Opinia Nr 007721

Wyników przeprowadzonych oględzin - ekspertyzy urządzeń grzewczo-kominowych

w budynku przy ul. Annii Krzywej nr 9/10 w Wąlboryku
dotycząca urządzeń grzewczo-kominowych używanych przez
B.O.K. Stary Zdrój

SEK. ORIENTACJA

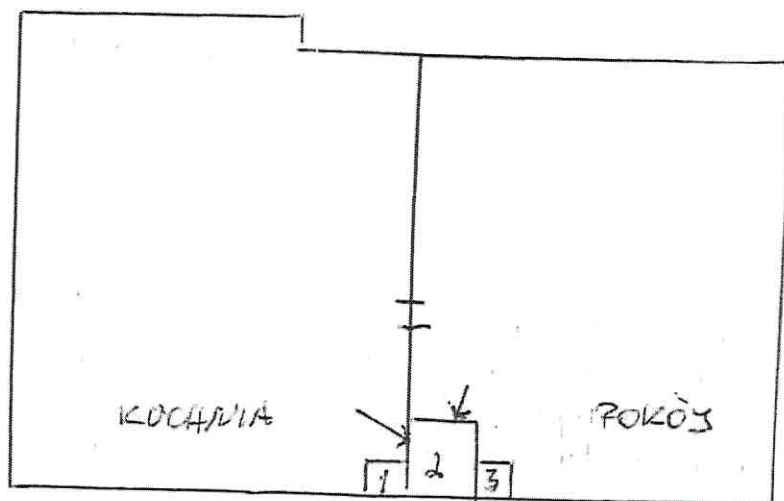
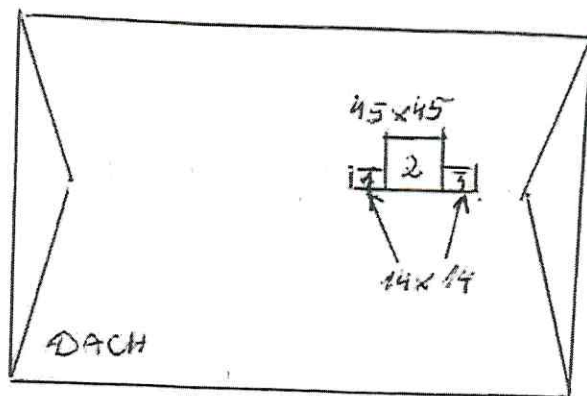
1. Przewód kominowy nr 2 (45x45 cm) może być przeznaczony dla pieca kaflowego pokojowego i pieca kuchennego (pieca istniejące).
2. Wentylacja odpowietrzeniowa kuchni prawidłowo w przewodzie nr 1.
3. Dla prawidłowego funkcjonowania urządzeń kominowych zapewnić należy napięto powietrza z zewnątrz poprzez urządzenia nawiewne.

SZKIC ORIENTACYJNY

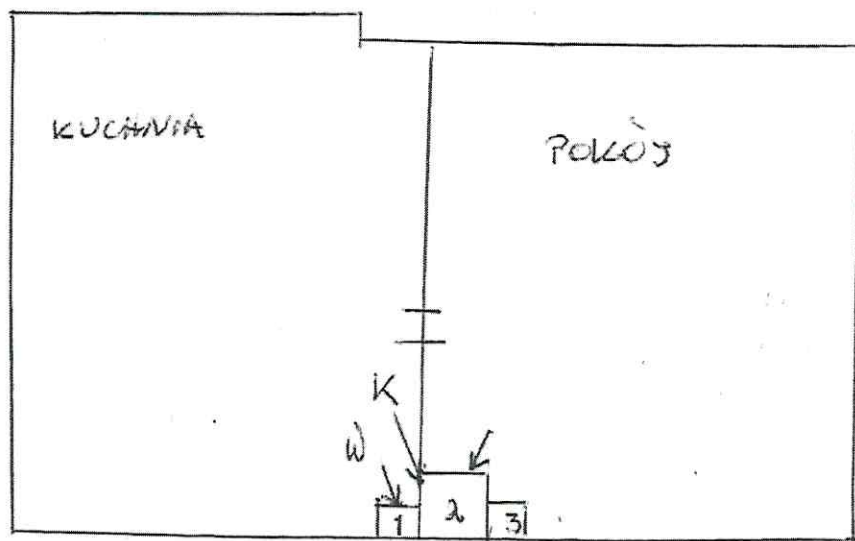
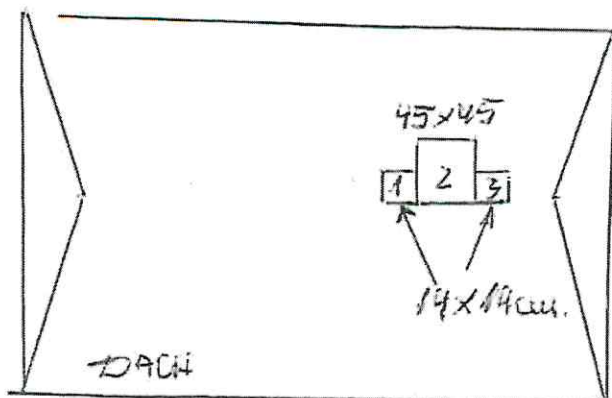
1. Przewód kominowy nr 2 może być przeznaczony dla pieca kaflowego pokojowego (piec istniejący) i pieca kuchennego.
2. Wentylację wyciągową, kuchenną można podłączyć do przewodu nr 1.
3. Dla prawidłowego funkcjonowania urządzeń kominowych zapewnić należy napięcie powietrza z zasysztą poprzez urządzenia nawiewne.

SEVIC. ORIENTACIJA

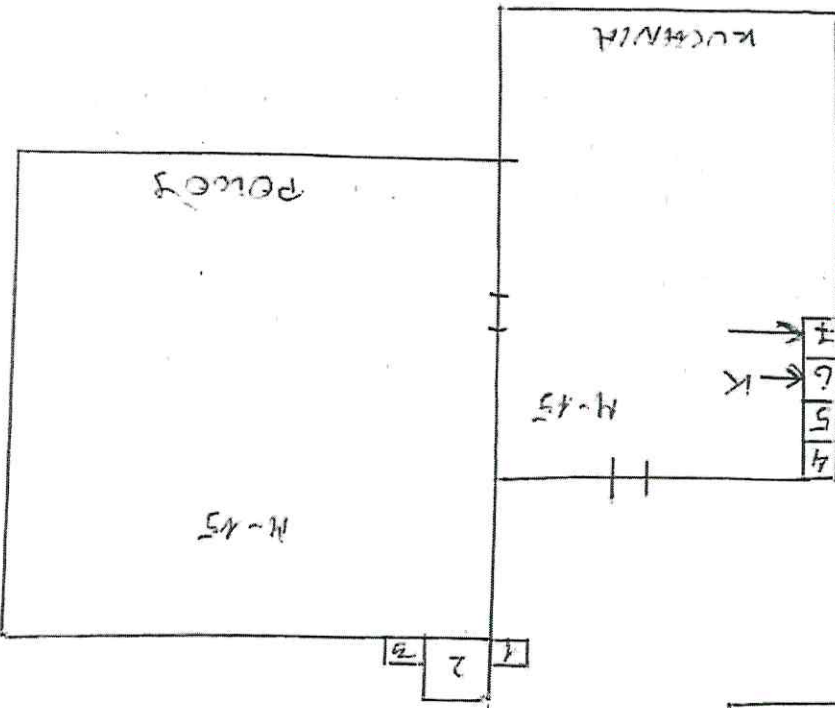
1. Przewód kominowy nr 6 można przeznaczyć dla pieca kuchennego a przewód nr 2 dla pieca pokojowego. Przy podłączeniu pieca pokojowego zachować również wpięcie w stożek do pokojowego z H-14.
2. Dewytlacja wpięcia na kulinie i istniejąca w przewodzie nr 1.
3. Dla prawidłowego funkcjonowania urządzeń kominowych zapewnić należy wloty powietrza z zewnętrz poprzez urządzenia nawiewne.
